Tipo Documento: Nota di risposta volontaria alle integrazioni della Regione e controdeduzione delle osservazioni

Codice documento: SEP-GTY-000006-UPTG-00

**Progetto per l'upgrade delle turbine a gas del modulo 4
della Centrale Termoelettrica A2A gencogas S.p.A. di Sermide**

Integrazioni volontarie: risposta alla richiesta di chiarimenti della Regione Lombardia di cui alla nota m_amte.DVA.REGISTRO UFFICIALE.U.0029926.15-11-2019 [ID_VIP: 4640] e controdeduzione alle osservazioni

Figura 2.1a: Schema Esemplificativo Bilancio Termico nel Punto di Scarico A

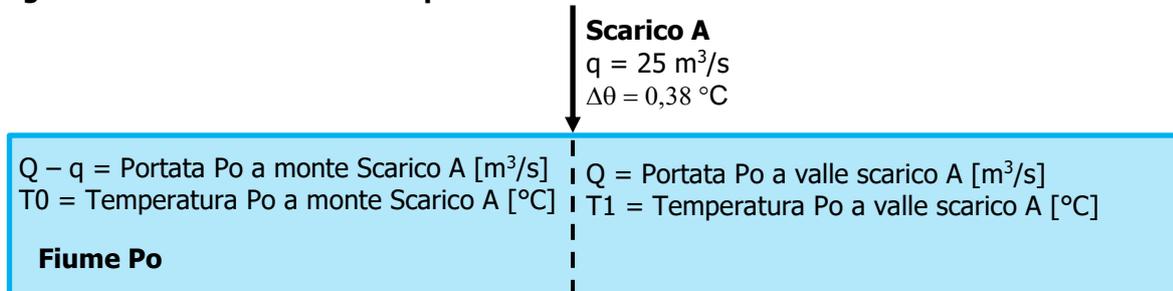
Sebbene si preveda il rispetto dei limiti prescritti dalla vigente autorizzazione integrata ambientale, non è chiarita l'effettiva variazione di temperatura delle acque immesse nel Po, quale tratto del fiume potrà essere interessato, nonché i possibili effetti sugli ecosistemi acquatici.

Per stimare la variazione di temperatura delle acque del Po (variazione massima tra le temperature medie delle sezioni del Po a monte e a valle del punto di scarico A; T1-T0) generata da tale incremento di 0,38 °C è stato effettuato un bilancio termico sul fiume nel punto di scarico A. Di seguito si riporta la formula (1) derivante dal bilancio termico per la stima della variazione di temperatura delle acque del Po generata dal progetto (si veda figura 2.1.1a).

Inserendo nella formula (1) il valore minimo della media delle portate medie mensili del periodo 2009-2018 del fiume Po riportate nella precedente tabella (situazione che determina l'incremento di temperatura maggiore), pari a 954 m³/s nel mese di Luglio, risulta che la variazione, rispetto alla situazione attuale, della temperatura delle acque del fiume Po (T1-T0: differenza tra le temperature medie delle sezioni del Po a monte e a valle del punto di scarico A) generata dallo scarico A della Centrale alla capacità produttiva nella configurazione di progetto è pari a 0,01 °C.

Considerando conservativamente, che tutto il pennacchio termico rimanga nella semisezione del fiume a valle del punto di scarico A, l'incremento medio di temperatura nella stessa semisezione (rispetto alle sezioni a monte) generato dallo scarico A della Centrale alla capacità produttiva nella configurazione di progetto, rispetto alla situazione attuale è pari a circa 0,02 °C.

Figura 2.2.1a Individuazione ricettori sensibili

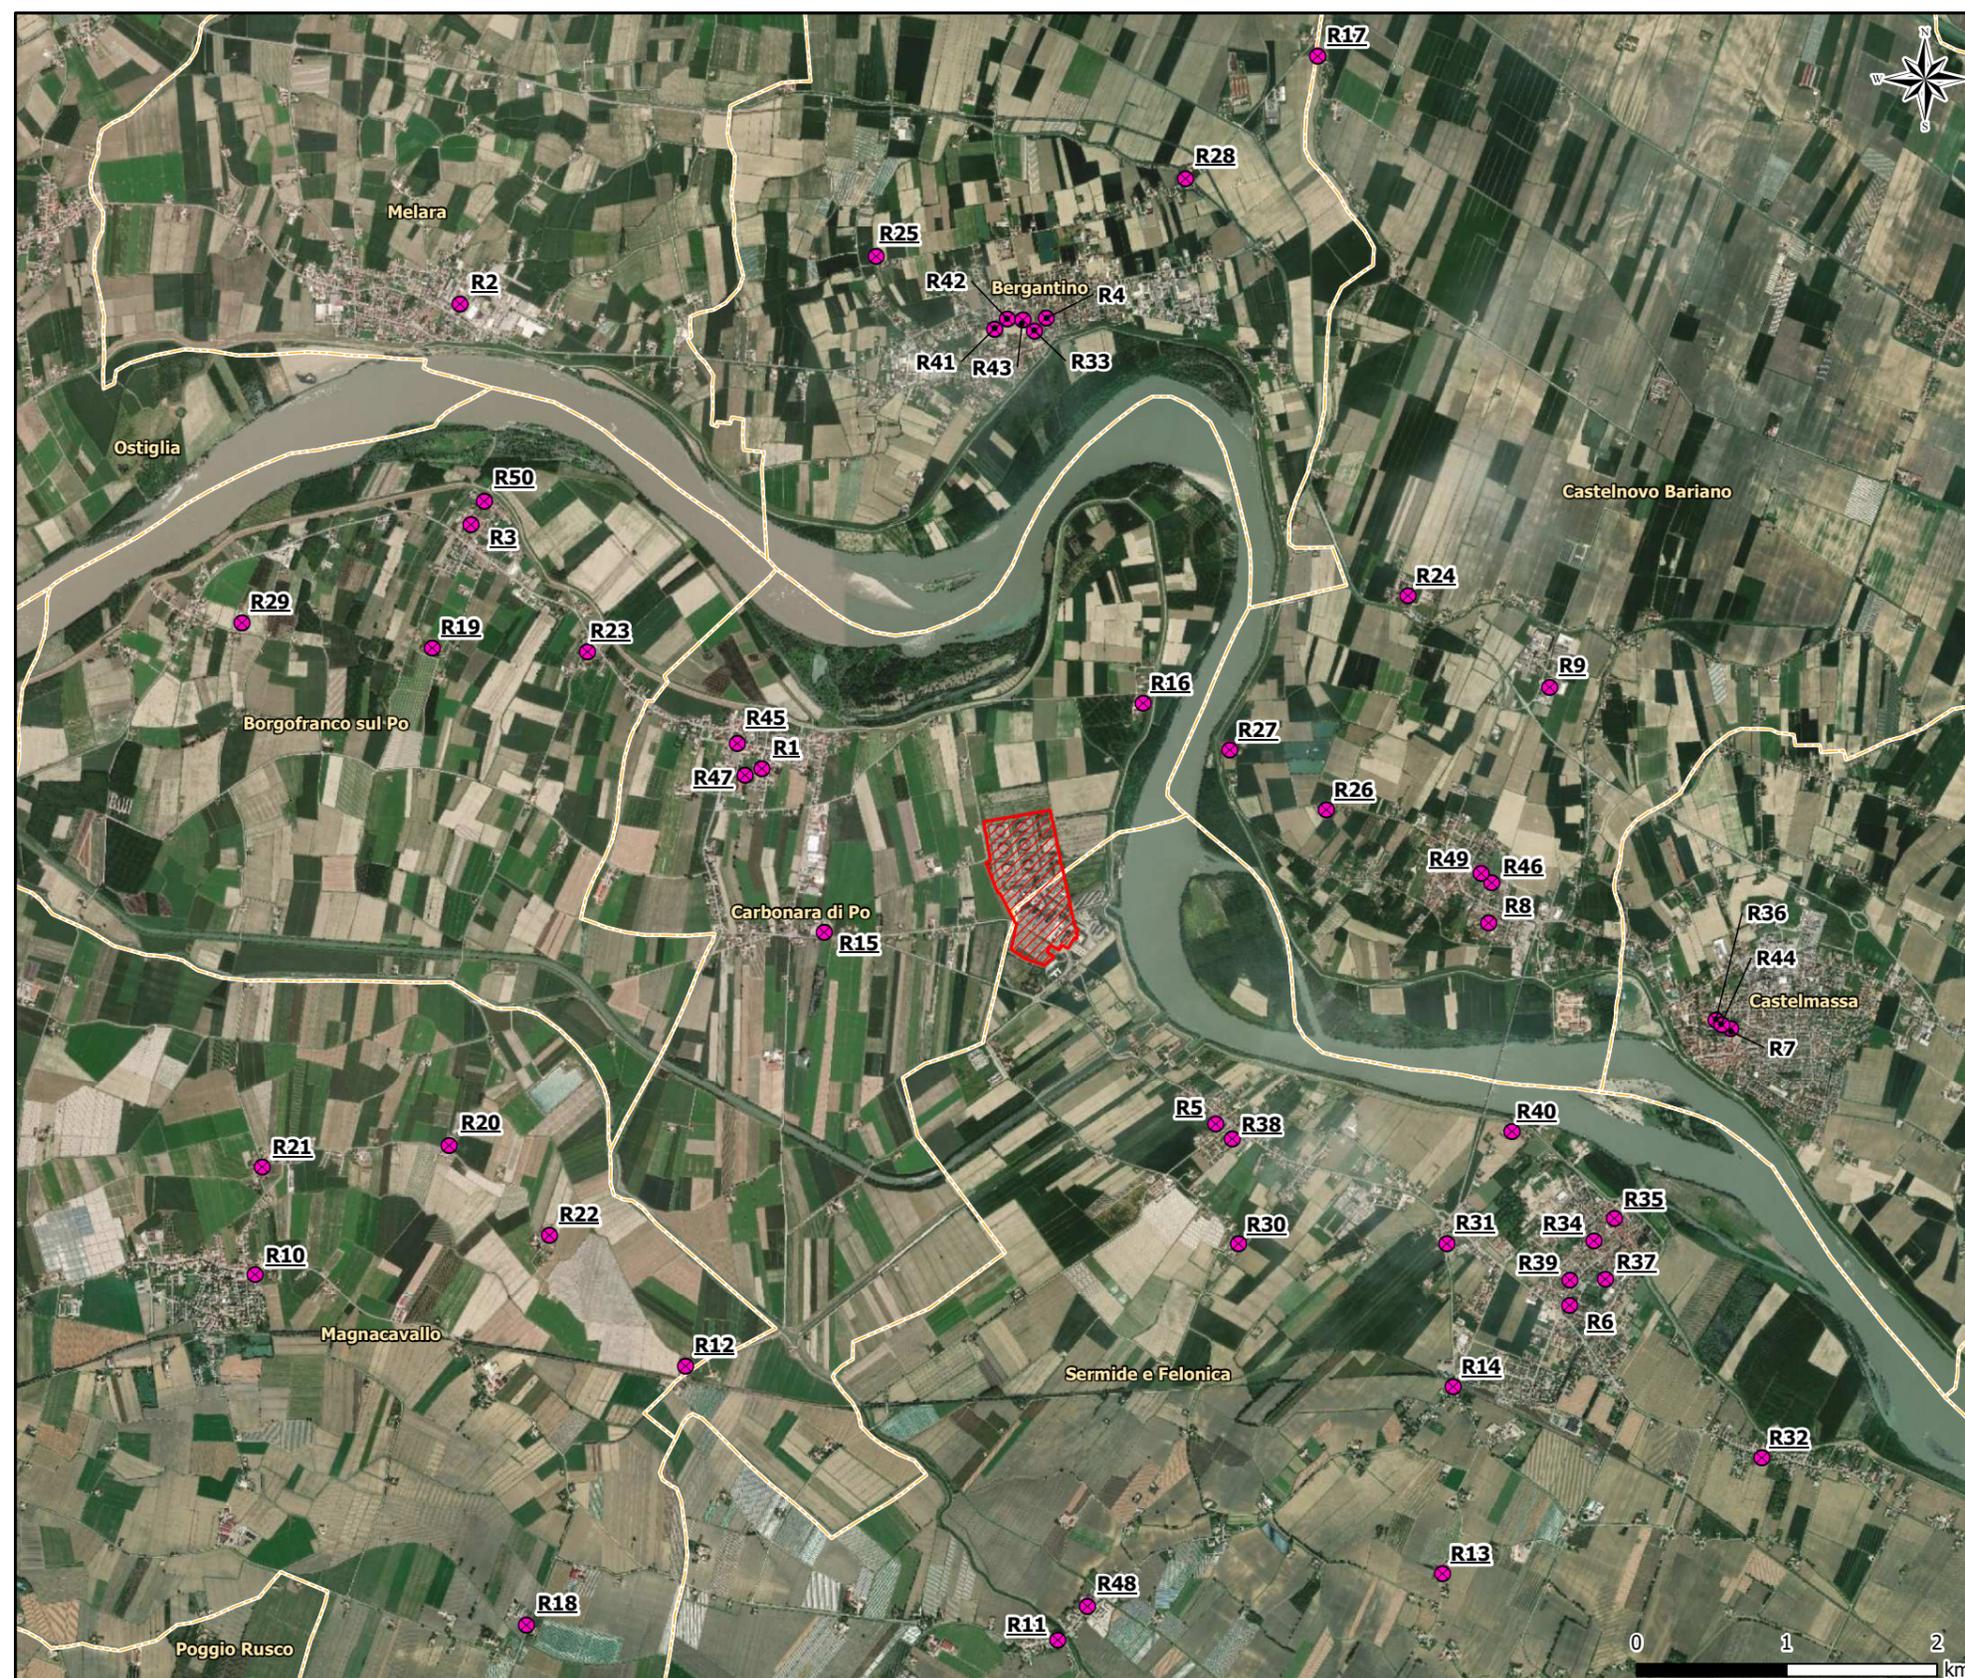
si rileva che la differenza delle concentrazioni tra i due scenari nel punto di massima ricaduta è, per il 99.8 percentile NOx, stimata pari a 0,95 µg/m³, per la media annua degli NOx è pari a 0,01 µg/m³, per la massima media oraria del CO è pari a 0,011. Secondo l'approccio dell'Agenzia Ambientale britannica (UK Environmental Agency), ripreso anche dalle Linee Guida di ISPRA sopra citate, questi incrementi possono essere considerati non significativi, fermo restando che a priori non è detto che tale ricaduta massima si abbia nello stesso punto nel caso dello scenario attuale e in quello futuro. Sarebbe stato di più semplice valutazione un confronto presso i recettori (sensibili o residenziali) maggiormente impattati.

L'area geografica considerata ai fini dell'identificazione dei ricettori sensibili su cui effettuare la simulazione delle ricadute è una porzione di territorio compresa in un intorno di circa 6 km rispetto alla Centrale in progetto. In tale area si verificano i maggiori livelli di ricadute generate dalla Centrale.

Sono stati identificati come ricettori, oltre ai centri abitati prossimi alla centrale, anche: case di cura, ospedali e scuole. I ricettori e la loro posizione geografica sono visibili in Figura 2.2.1a.
